Předmětem posuzování vlivů na životní prostředí podle zákona č. 100/2001 Sb., v platném znění (dále jen „zákon EIA“) je záměr „Pokračování těžby v lomu Mrač“ č.j. 161777/2025/KUSK, kód záměru STC2730.

Tímto podle § 8 odst. 3 zákona EIA v zákonem stanovené lhůtě 30 dnů, počítané ode dne zveřejnění informace o dokumentaci na úřední desce Krajského úřadu, tj. do dne 9.1.2026, podávám ke zveřejněné dokumentaci následující vyjádření.

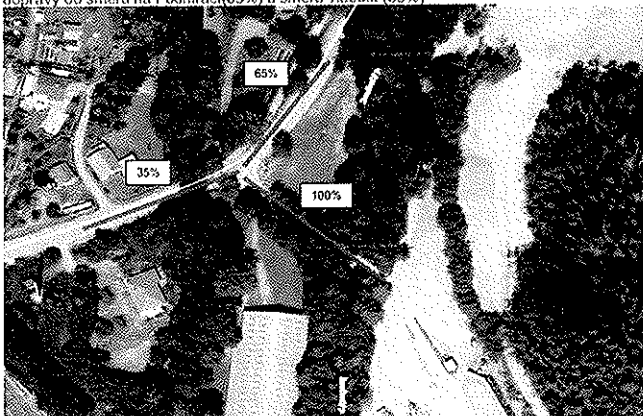
V hlukové studii nebyly jednoznačně specifikovány parametry protihlukových opatření - délka, výška, činitel pohltivosti α . Z uvedeného není jednoznačné a přezkoumatelné s jakými parametry byla zpracována hluková studie a na základě jakých údajů bylo provedeno hlukové posouzení. Požaduji navrhnout protihlukové stěny oboustranně pohltivé pro minimalizaci odrazů. Požaduji v hlukové studii uvést hodnotu implicitního útlum povrchu terénu G.

OBR.3a Vizualizace stavu – doprava Varianta I – stávající výjezd z areálu lomu + rozložení dopravy do směru na Podmračí (65%) a směru viadukt (35%)

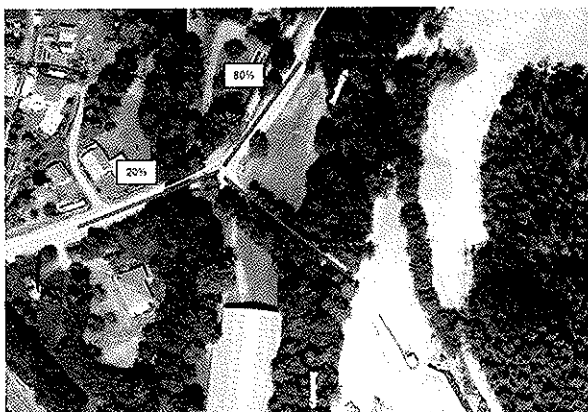
Požadují vysvětlení navýšení intenzity dopravy přes Mrač o 15 %.

OBR.4 Vizualizace budoucího stavu – doprava Varianta II + rozložení dopravy

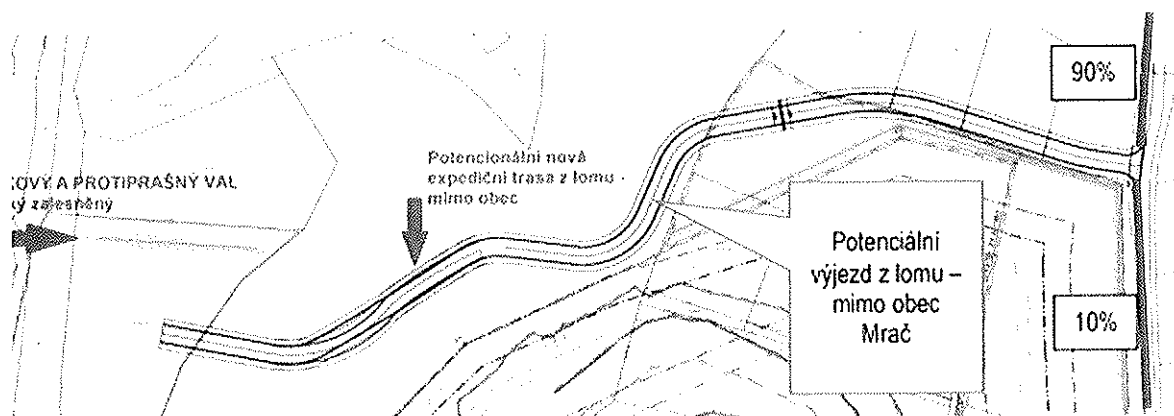
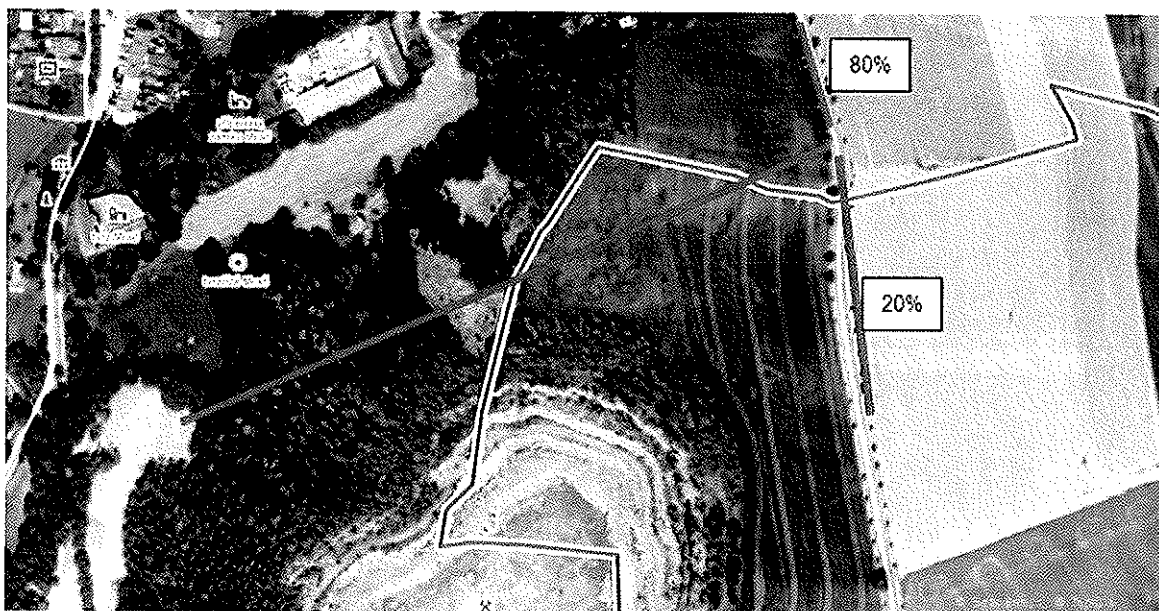
Požadují vysvětlení navýšení intenzity dopravy směrem na Žižňanky o 10 %.

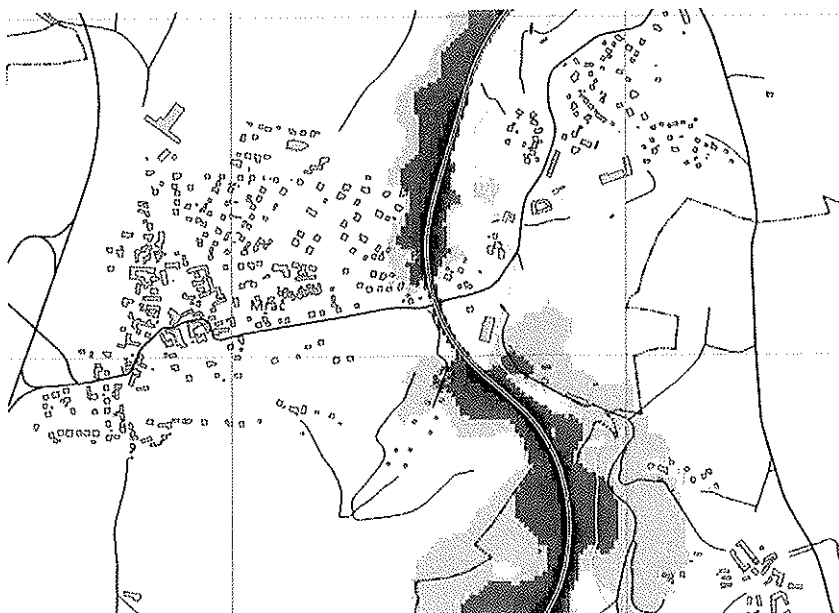
Provést posouzení kumulativních vlivů z hlediska hlukové zátěže v zájmovém území a tyto vlivy vyhodnotit z hlediska vlivů na veřejné zdraví. V dokumentaci je nedostatečně vyhodnocena kumulace vlivů. V dokumentaci nejsou řešeny synergické a kumulativní vlivy související se stávající železniční tratí, která vede ve vzdálenosti cca 120 m od posuzovaného záměru a představuje v zájmovém území významný zdroj hluku, jak dokládají mapy strategického hlukového mapování pro rok 2022 zveřejněné Ministerstvem zdravotnictví.

Požaduji do hlukové studie doplnit výpočet celkového hlukového zatížení plynoucí jak z provozu lomu, tak současně z provozu na železniční trati a následně toto vyhodnotit v rámci vlivů na veřejné zdraví. Jak je patrné ze strategických hlukových map území Mrače je hlukově velmi zatížené. Na tomto požadavku trvám.

Vypořádání: *Železniční trať, silniční doprava a stacionární hlukové zdroje mají každý svůj hlukový limit. Je jistě možné tyto zdroje „formálně“ posčítat, nicméně není možné tento kumulovaný hluk nějak posoudit nebo porovnat s nějakým limitem. Z hlediska ochrany veřejného zdraví se má za to, že požadavky na ochranu veřejného zdraví jsou splněny, pokud jsou splněny jednotlivé hlukové limity pro dané typy hlukových zdrojů.*
